和泉公告

公告号: A22-030

NRL系列DC型电路保护器UL认证之删除

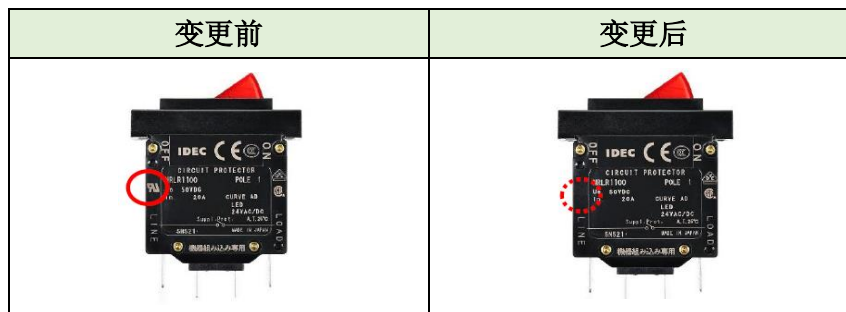
用于NRL系列的塑料材料(PBT)已停产。使用新材料的NRL电路保护器在第三方认证机构(UL实验室)进行了测试。遗憾的是DC型NRL电路保护器未超过UL规定的额定中断电流=1000A,因此DC型NRL电路保护器的UL认证将取消。

直流型NRL电路保护器上显示的UL标记将被删除,额定中断电流=1000A(UL额定值)将被删除。

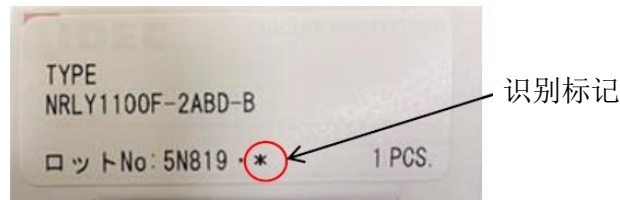
未经UL认证的产品将在其产品包装标签的批号末尾显示一个识别标记“*”。

本识别标记将用于2022年5月之前制造的变更后产品
